Produktinformation 711387

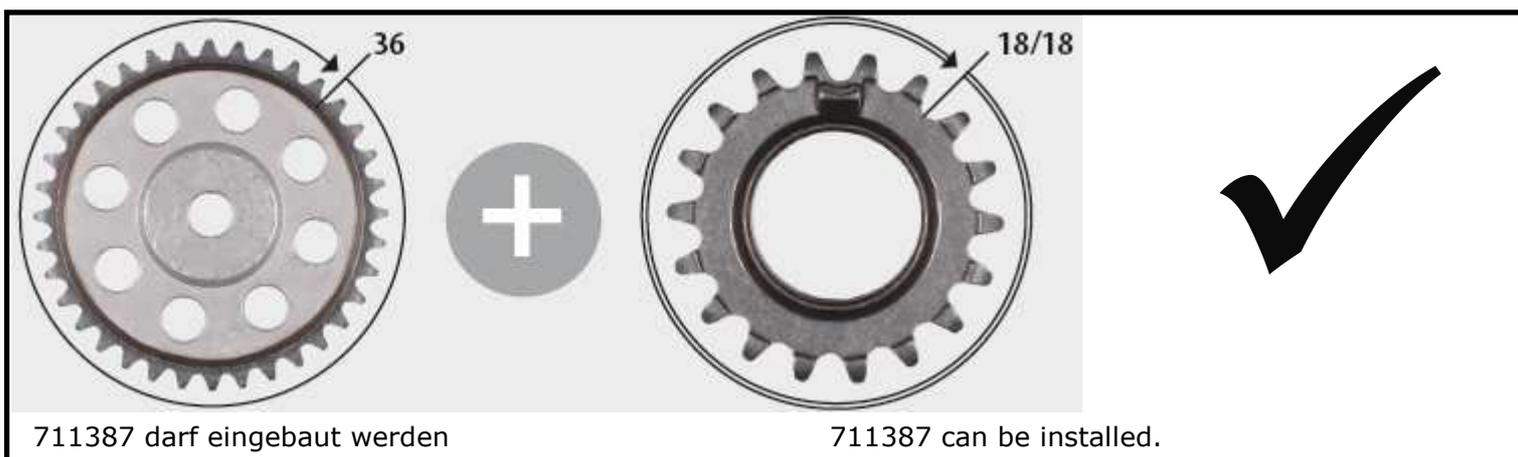
Der Steuerkettensatz 711387 darf nur eingebaut werden, wenn **nicht** bereits der Umrüstsatz mit der OE-Nr. 03C198229C oder ein vergleichbarer Satz wie der AUTEX Satz 717015 montiert wurde.

Diese Umrüstung sollte über das Serviceheft des Fahrzeuges dokumentiert sein oder kann über das Nockenwellenrad mit der OE-Nr. 03C109571K (**38 statt 36 Zähne!**) und über das Kurbelwellenrad OE: 03C105209BD mit **18/19 Zähnen** festgestellt werden.

The 711387 timing chain kit can be installed only if the modification kit with OE no. 03C198229C or a comparable kit, e.g. the AUTEX kit 717015 has **not** been already installed.

Such a modification of the timing gear should be documented in the service booklet of the vehicle, or can be determined via the camshaft sprocket with the OE-No. 03C109571K (**38 instead of 36 teeth!**) and via the crankshaft sprocket OE: 03C105209BD with **18/19 teeth**.
